**Conseil économique et social**

**Forum mondial de l'harmonisation
des Règlements concernant les véhicules****Groupe de travail de l'éclairage et de la signalisation lumineuse****Soixante-seizième session**

Autres Règlements :**Règlement n° 123 (Systèmes d'éclairage avant adaptatifs (AFS))****Proposition de complément 8 à la série 01 d'amendements
au Règlement n° 123 (Systèmes d'éclairage avant adaptatifs
(AFS))****Communication de l'expert du Groupe de travail « Bruxelles 1952 »
(GTB)***

« Figure 1

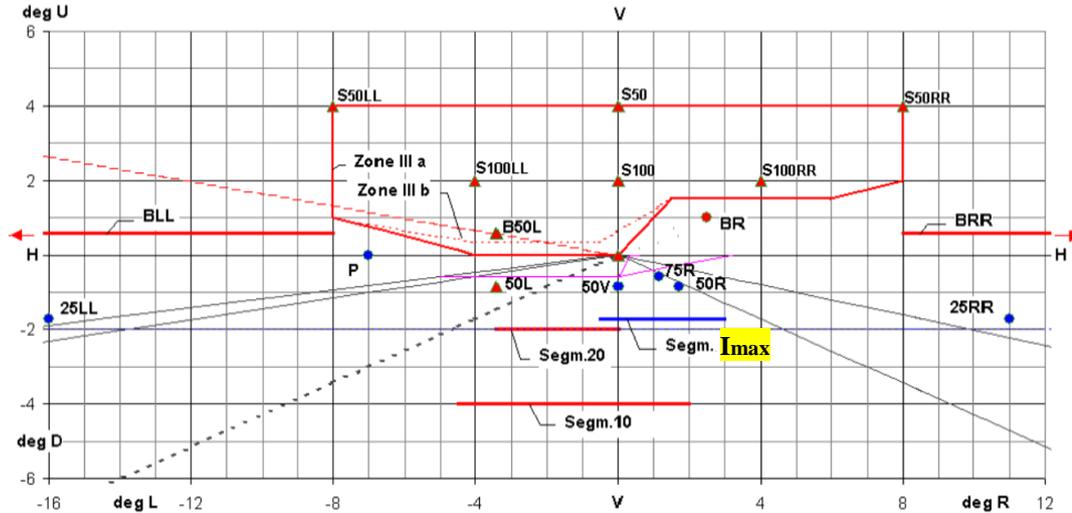
Annexe 3, figure 1, modifier comme suit (la modification concernant I_{\max} est surlignée en jaune) :
